Obra de Conclusão do Bloco Q - considerações após visita da fiscalização à obra

Considerando a visita realizada ontem à obra do Bloco Q, seguem considerações:

Figura 103 – Áreas de transferências para a bacia sanitária

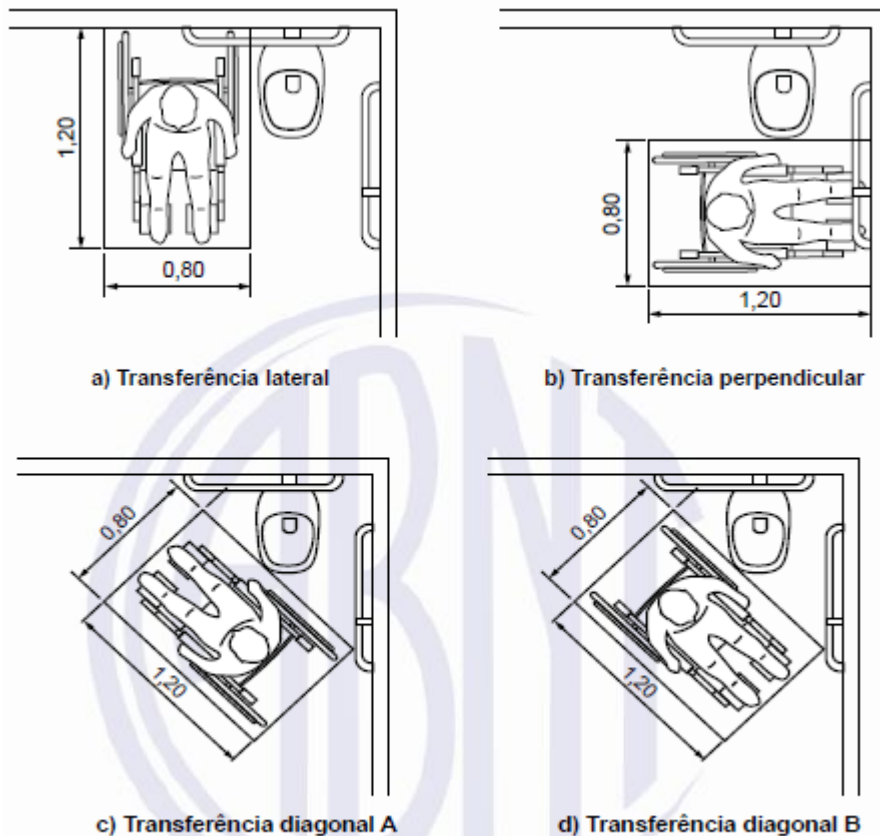
- Banheiros PCD: **Ao verificar o que foi tratado na modificação dos banheiros anteriormente, conforme e-mail em anexo, a cuba deveria ser de canto, para que fosse respeitado o raio de giro previsto na NBR 9050 de 1,50m.** Assim, considerando que foi instalada uma cuba distinta, favor verificar in loco se a mesma atende às áreas de aproximação do vaso e lavatório e o raio de giro. Caso contrário, a empresa deverá realizar as correções necessárias.

c) Barras horizontais e vertical

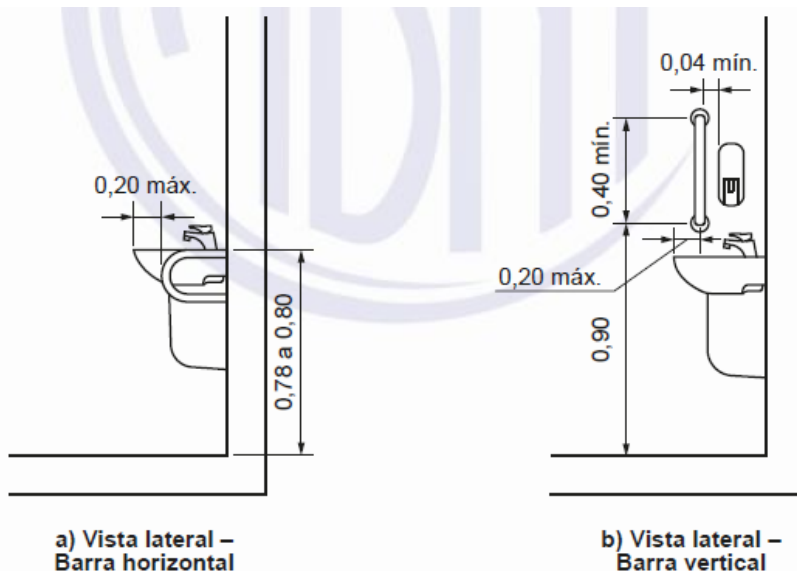
- Caso seja possível manter os lavatórios instalados atualmente, as barras devem seguir o especificado na NBR 9050:
 - ter um espaçamento entre a barra e a parede ou de qualquer outro objeto de no mínimo 0,04 m, para ser utilizada com conforto;

- ser instaladas até no máximo 0,20 m, medido da borda frontal do lavatório até o eixo da barra para permitir o alcance;
 - garantir o alcance manual da torneira de no máximo 0,50 m, medido da borda frontal do lavatório até o eixo da torneira, conforme Figura 99 e 114;

- as barras horizontais devem ser instaladas a uma altura 0,78 m a 0,80 m, medido a partir do piso acabado até a face superior da barra, acompanhando a altura do lavatório;

- as barras verticais devem ser instaladas a uma altura de 0,90 m do piso e com comprimento mínimo de 0,40 m;
 - ter uma distância máxima de 0,50 m do eixo do lavatório ou cuba até o eixo da barra vertical instalada na parede lateral ou na parede de fundo para garantir o alcance.

Assim, considerando a existência do interruptor, basta afastar a barra vertical 4 cm do interruptor e verificar se é possível ajustar sua posição de maneira a ficar no máximo a 20 cm da borda do lavatório. A distância de 4 cm também deve ser respeitada para a instalação da saboneteira. Considerando a impossibilidade de instalar o toalheiro na posição especificada no projeto, a mesma deve ser ajustada nas proximidades, respeitando a distância da barra.

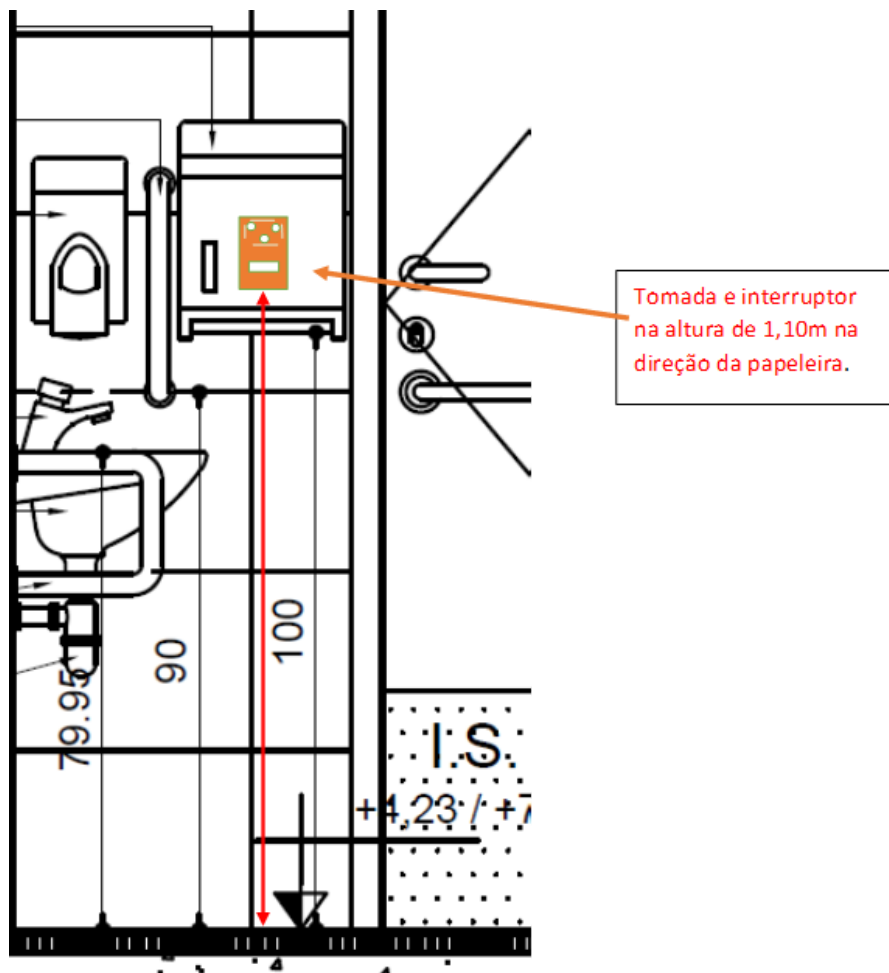
Verificamos o raio de giro do sanitário PCD, esta dentro dos limites.

Raio sob a pia dentro do limite, 18cm

Acuso ciência quanto ao raio de giro de 1,50m.

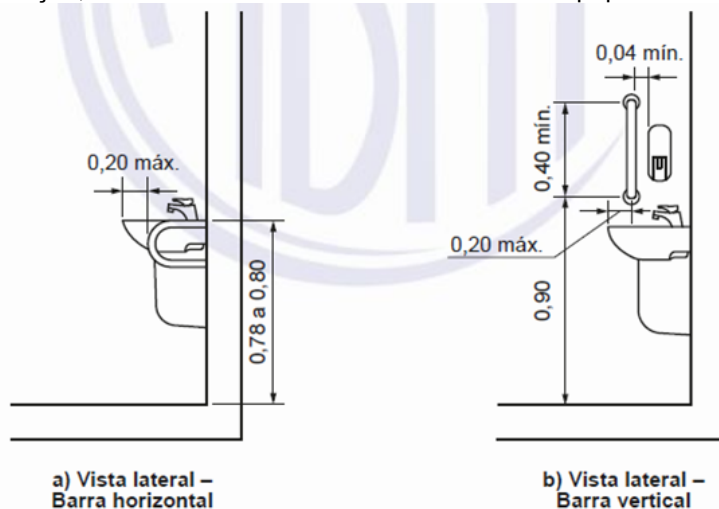
Com relação a saboneteira e alça e papelreira há espaço para fixação desta peças, o problema é com interruptor e tomada que estão a 1,10cm do piso conforme croqui.
Consta no projeto que a papelreira está a 1,00m do piso. .

Observação, no desenho da norma ABNT não consta papelreira

Favor informar se pode colocar a papelreira acima cx de interruptor e tomada ou se pode colocar do outro lado da pia, já que não consta no desenho da norma.

Quanto à altura da saboneteira e papeleira, conforme a NBR 9050 as mesmas podem ser instaladas entre a faixa de alcance que varia de 0,8m a 1,20m:
